島根原子力発電所 1 号炉 審査資料

DP-001

# 島根原子力発電所 1 号炉 廃止措置計画変更認可申請の 概要について

令和 3 年10月  
中国電力株式会社

本文四 第4-2表 廃止措置対象施設（抜粋）

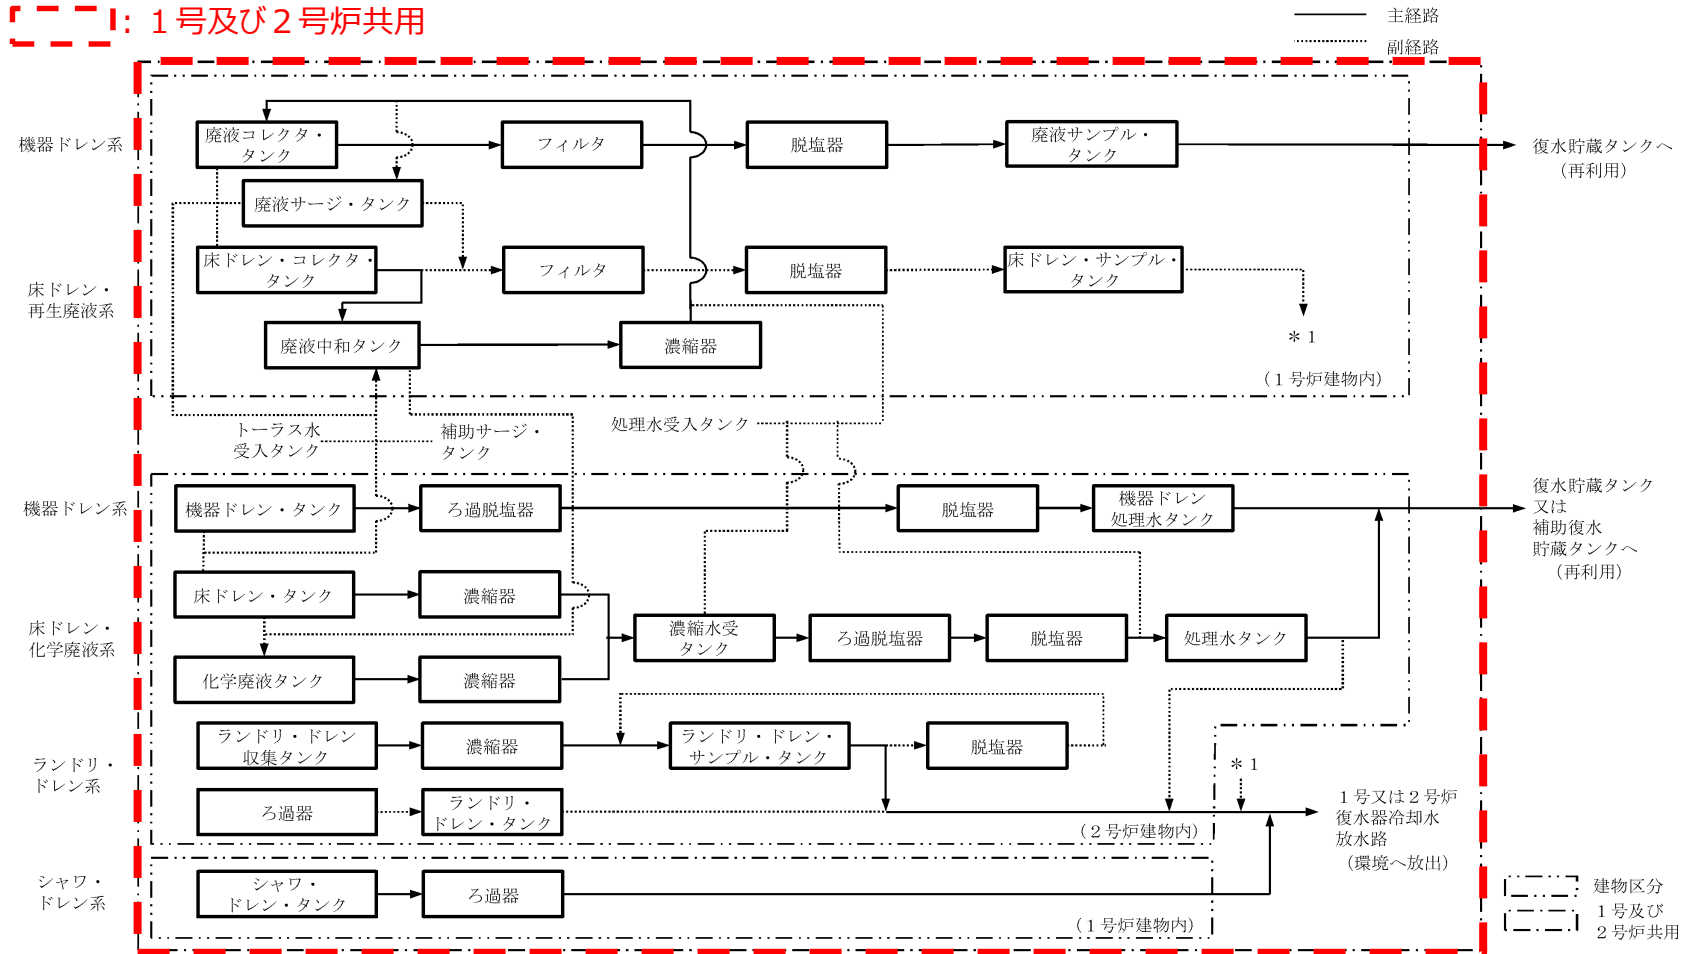
共用を取りやめる1号炉施設について、「1号及び2号炉共用」と記していた箇所を変更する。

変更前			変更後		
施設区分	設備等の区分	設備（建物）名称	施設区分	設備等の区分	設備（建物）名称
放射性廃棄物の廃棄施設	液体廃棄物の廃棄施設	機器ドレン系※1	放射性廃棄物の廃棄施設	液体廃棄物の廃棄施設	機器ドレン系※2
		床ドレン・再生廃液系※1			床ドレン・再生廃液系
		床ドレン・化学廃液系※1			床ドレン・化学廃液系※1
		ランドリ・ドレン系※1			ランドリ・ドレン系※1
		シャワ・ドレン系※1			シャワ・ドレン系
		復水器冷却水放水口※1			復水器冷却水放水口
※1：1号及び2号炉共用 ※2：1号及び2号炉一部共用			※1：1号及び2号炉共用 ※2：1号及び2号炉一部共用

- 上記の他、「第5-1表 解体対象施設」、「第6-1表 性能維持施設」、「第10-2図 解体工事準備期間中の放射性液体廃棄物の処理処分フロー」等においても同様の変更を行う。

◆ 第10-2図 解体工事準備期間中の放射性液体廃棄物の処理処分フロー

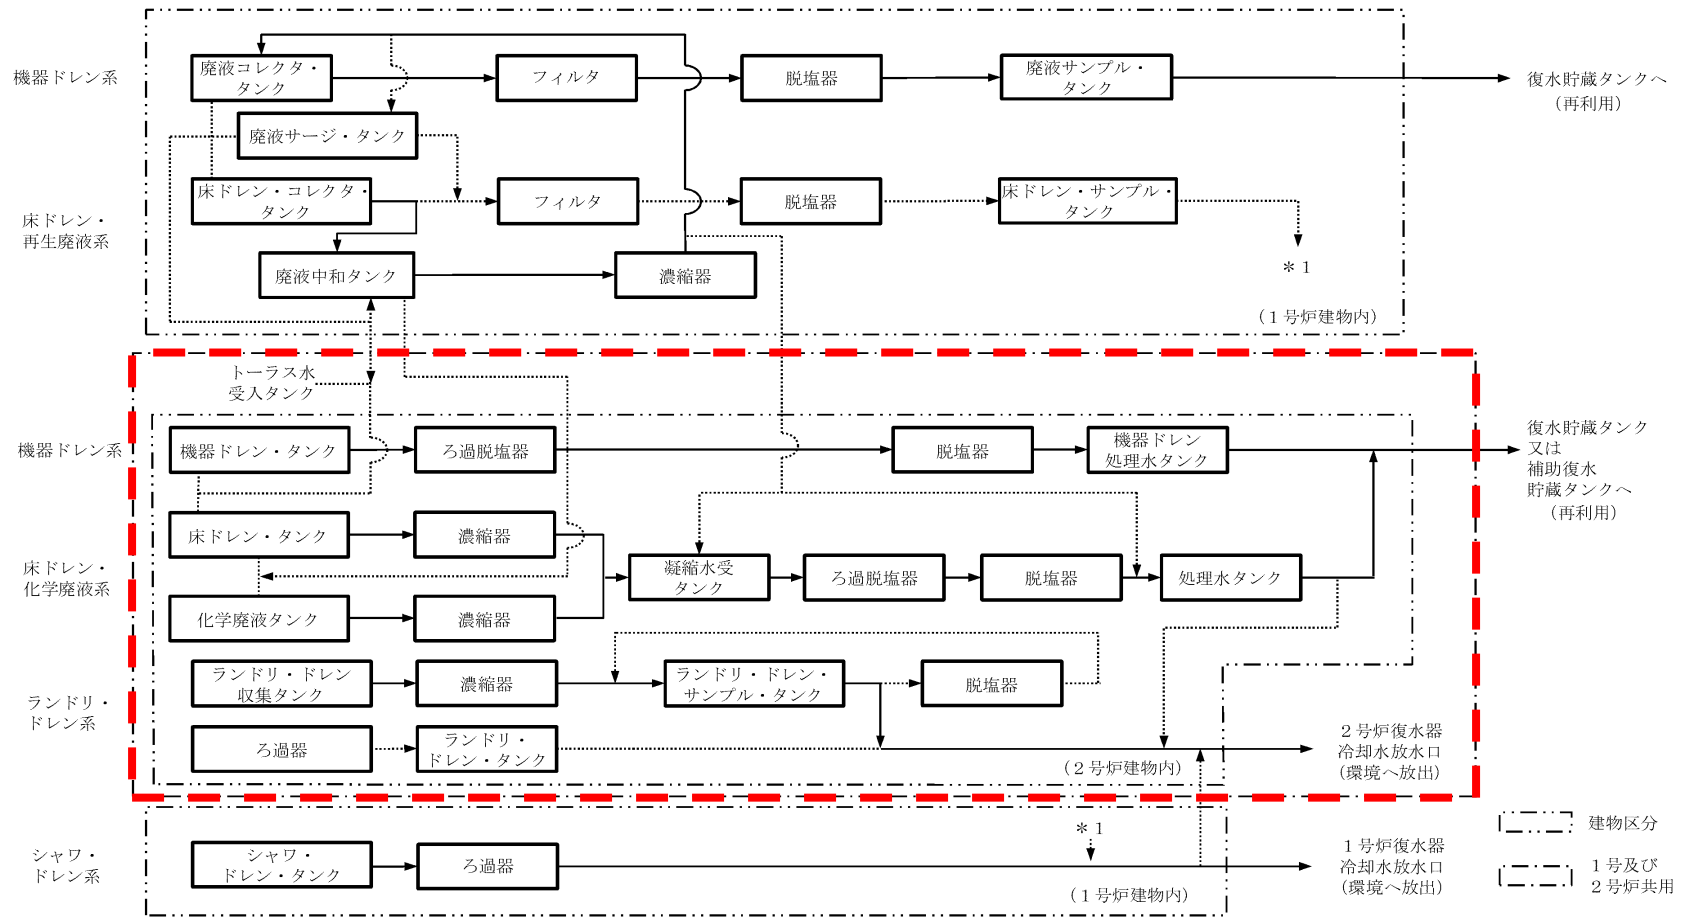
[- - -]: 1号及び2号炉共用

屋外タンク配置図

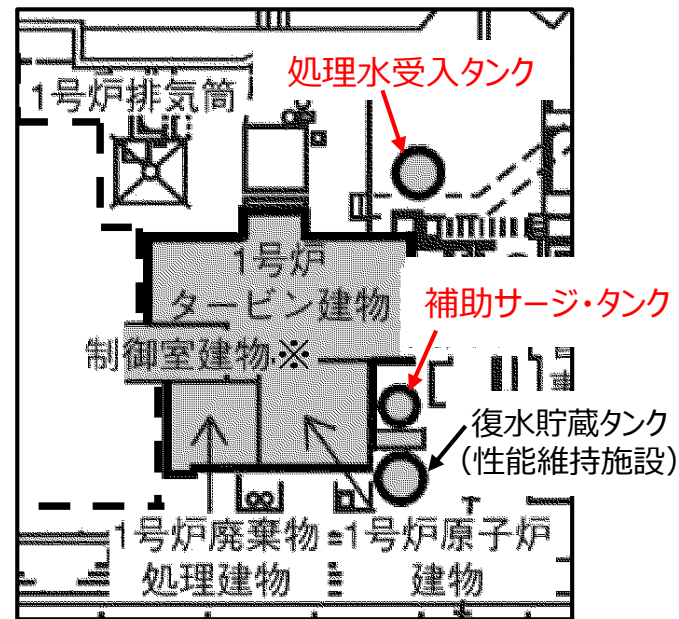
2号炉の運転にあたっては，設置許可基準規則第9条（溢水による損傷の防止等）の要求事項を踏まえ，溢水の発生を防止するため，屋外に設置している1号炉の補助サージ・タンク及び処理水受入タンクは空運用とする。

1号炉の補助サージ・タンク及び処理水受入タンクは，廃止措置での使用を取りやめることとし，これに係る記載を変更する。

設備名称	変更前	変更後
補助サージ・タンク	1号炉の性能維持施設として維持	使用取りやめ (解体対象施設として今後解体)
処理水受入タンク	1号及び2号炉共用の施設として維持	使用取りやめ (解体対象施設として今後解体)

◆ 第10-2図 解体工事準備期間中の放射性液体廃棄物の処理処分フロー

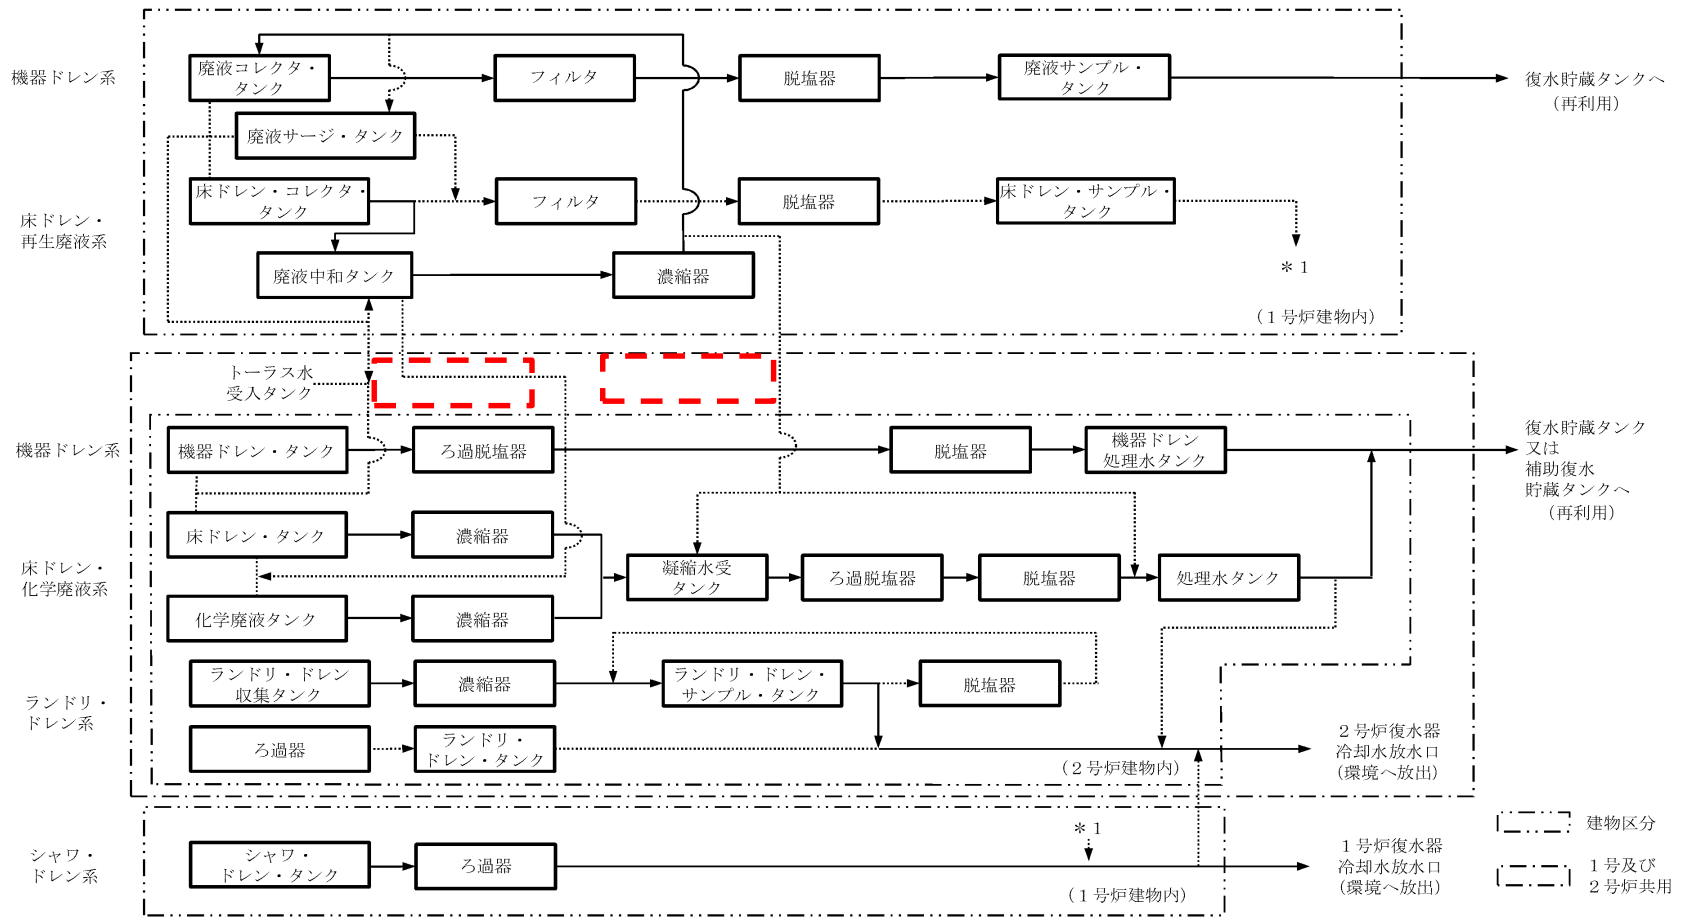
[- - -]: 変更箇所

◆ 第10-3図 解体工事準備期間中の放射性固体廃棄物の処理処分フロー

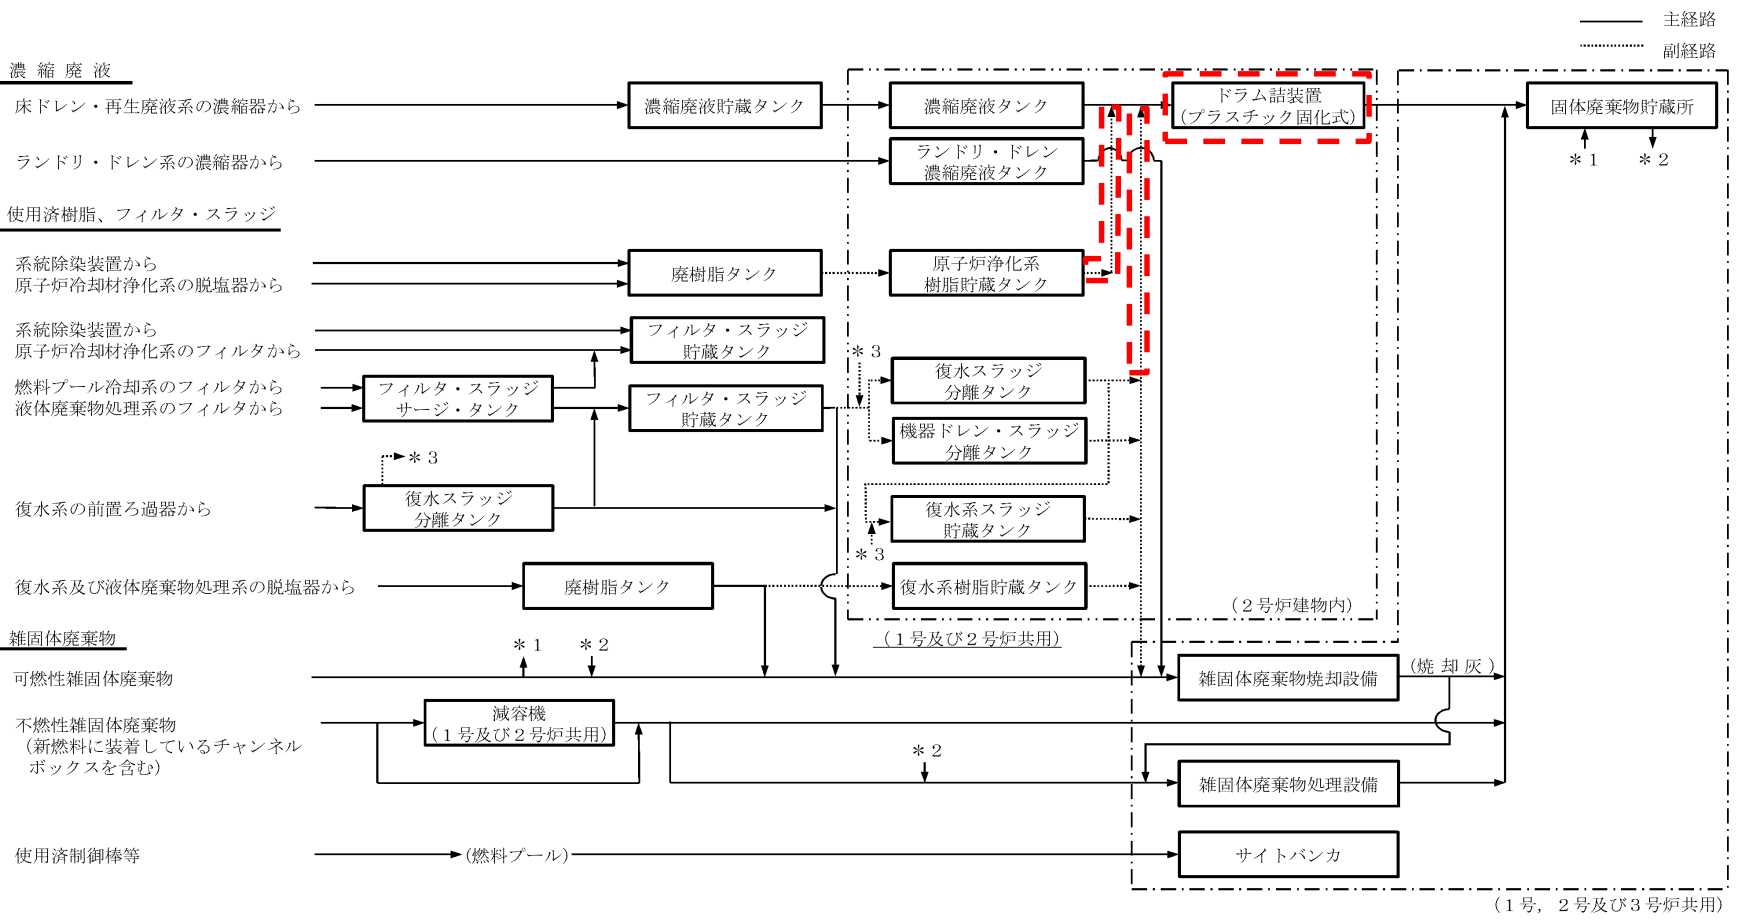
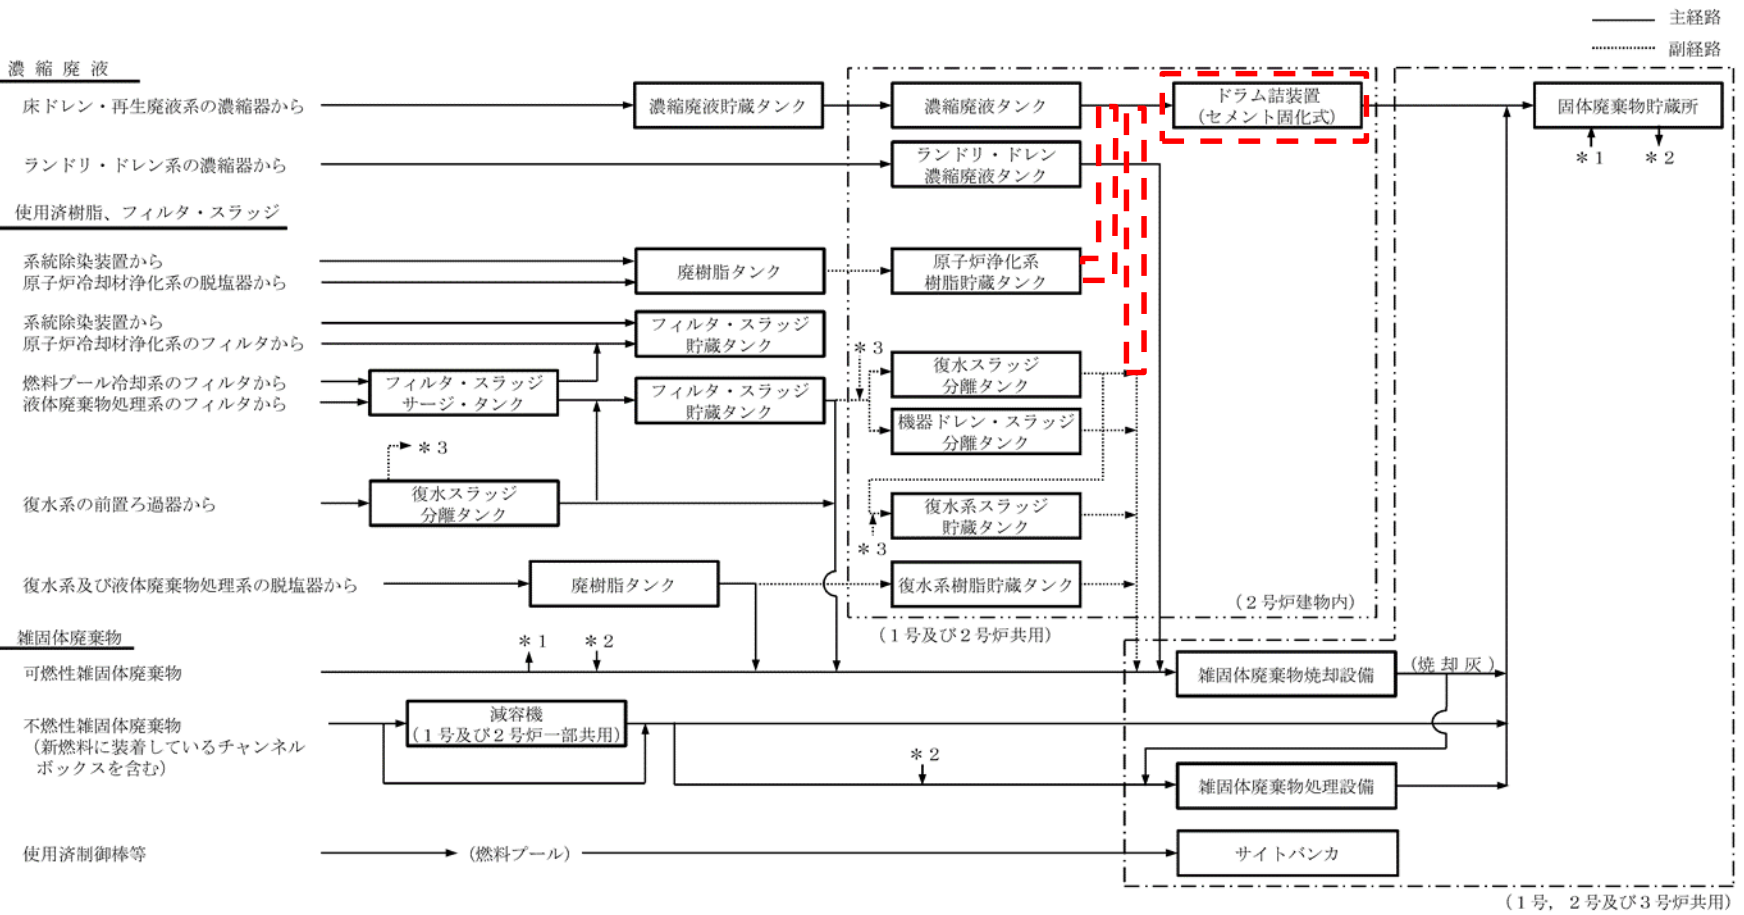
- 外部火災への防護対策や重大事故等時の現場作業場所への影響の観点から、2号炉ドラム詰装置において現在使用している可燃性の固化材（プラスチック（不飽和ポリエステル樹脂））の使用を中止し、固化材をセメントに変更する。
- 固化材の変更に伴い、復水系、液体廃棄物処理系の使用済樹脂、フィルタ・スラッジについては、ドラム詰装置を用いた処理は行わないこととし、全量焼却処理する。
- 原子炉浄化系、燃料プール冷却系の使用済樹脂、フィルタ・スラッジについては、放射能濃度が高く、現行の埋設センターでは受入れできないことから、当面は貯蔵タンクでの貯蔵とする。

2号炉の放射性廃棄物処理施設（1号及び2号炉共用）における処理方法について、変更内容を反映する。

[- - -]: 変更箇所

: 変更箇所
